## **INFORME SOBRE EL MODIFICADO DEL CONTRATO DE OBRAS DE IMPERMEABILIZACIÓN DEL TRASDÓS, CONSOLIDACIÓN DEL TERRENO EN EL TRASDÓS Y REPARACIONES DE LA SUPERESTRUCTURA Y DEL DRENAJE DEL TÚNEL DE LA LÍNEA 7B DE METRO DE MADRID, ENTRE LAS ESTACIONES DE SAN FERNANDO Y BARRIO DEL PUERTO. EXPEDIENTE A.OBR.31199.2024**

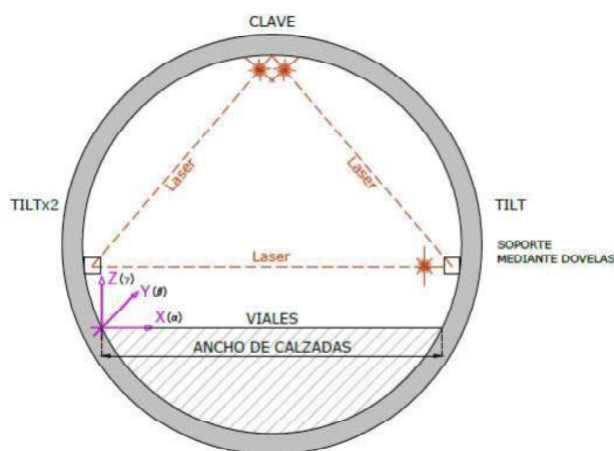
La propuesta de modificación consiste en complementar las lecturas anteriores, manuales y automáticas, por un sistema, también automático, compuesto por distanciómetros y clinómetros, que toman lecturas de convergencias y giros en el túnel las 24 horas con frecuencias que pueden llegar a una lectura por minuto.

Este sistema resulta más ágil que las lecturas con estación total robotizada, aunque sean automáticas, considerando la velocidad a la que se están realizando las perforaciones e inyecciones de impermeabilización, y que obligan a cambiar la ubicación de los mini prismas a medida que avanzan las máquinas a lo largo del túnel. La incorporación de este sistema utilizando unidades Tilt + distanciómetro, pretende complementar y sustituir a los sistemas propuestos en el proyecto vigente.

No obstante, se van a instalar más miniprismas de control de movimientos en el túnel de los previstos, para permitir hacer un seguimiento a lo largo del tiempo, una vez finalizada la obra, de los movimientos que pudieran producirse en el túnel.

La modificación consiste en incorporar un sistema de auscultación compuesto por distanciómetros láser y clinómetros triaxiales. Mediante estos dispositivos se toman dos tipos de lecturas:
